## Projekt Nr. 45:

## FELDHAUS

Projekt Nr. 45:  
FELDHAUS

Situationsmodell 1:500

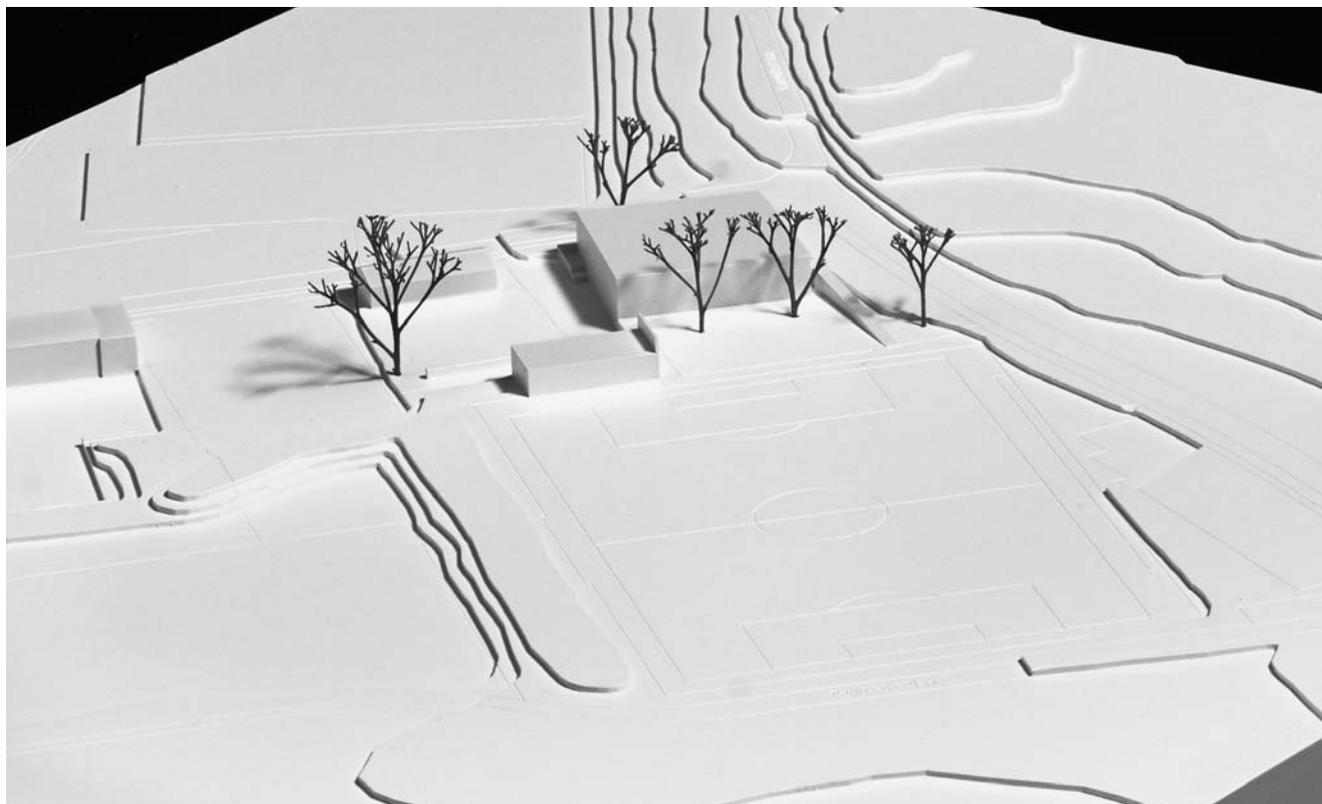
Unverständlicherweise wurde das Modell weder mit der markanten, offenen Fassadenstruktur noch mit den freien Dachaufbauten dargestellt, was dem Vorschlag erst eigentlich seine Originalität verleiht und somit nun eine falsche Geschlossenheit und Abweisung suggeriert.

1:60 / 1:500

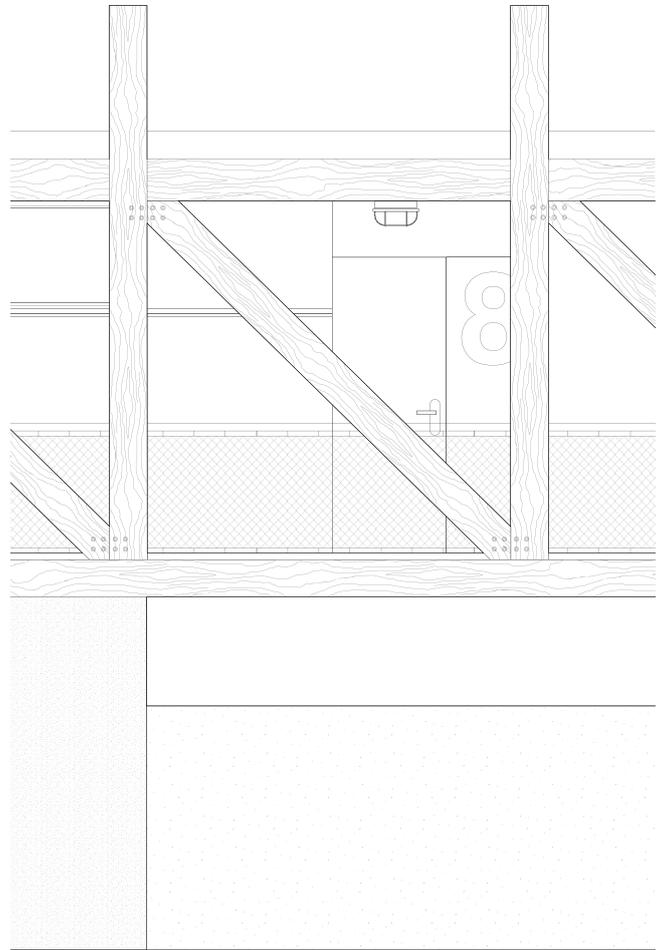
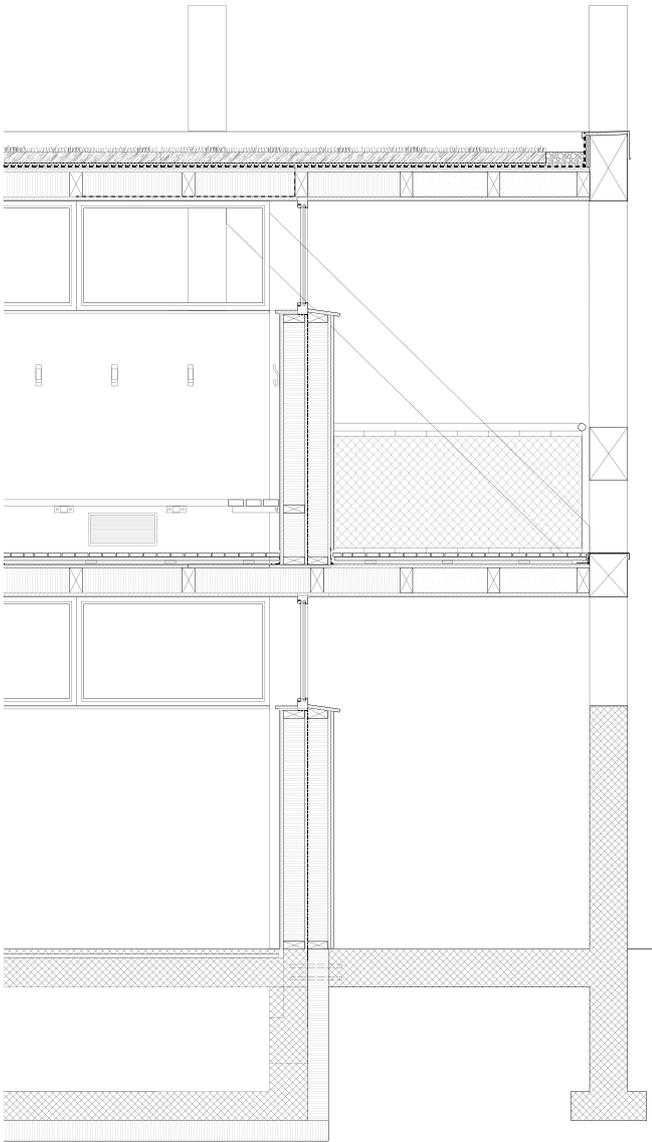
Typologisch wird das Garderobengebäude mit einer aussenliegenden Laubengangerschliessung über zwei Geschosse als eine offene Struktur verstanden. Im Zentrum versteckt liegt ein grosser Lüftungsschacht, über den alle umliegenden Garderobenräume belüftet werden. Dieser Schacht steht auf einer halbversenkten Betonwanne mit Eck-Wandelementen, die den Übergang zum bestehenden Terrain gewährleisten soll. Die Garderobenräume werden darin windmühlenartig verschachtelt als Holzbau entlang des umlaufenden Laubengangs angeordnet. Das Hochparterre wird dabei vollständig in Holz erstellt und erhält einen statischen Ausdruck aus Fachwerkträgern. Ob man darin, wie die Verfassernden beschreiben, an den Ausdruck eines gestreiften Trikots erinnert wird, ist fraglich. Auch haftet der Konstruktion eine starke Bildhaftigkeit an, da kein Unterschied über die Ausrichtung der Druck- bzw. Zugdiagonalen im Fachwerkträger vollzogen wird, diese also der Fassadenabwicklung linear folgen und nicht dem statisch bedingten Kräfteverlauf. Die Konstruktion ist so zwar möglich, aber doch unlogisch. Auch ist nicht klar, wie im Detailschnitt die Balkendecke mit dem Fachwerk der Fassade kraftschlüssig verbunden sein soll.
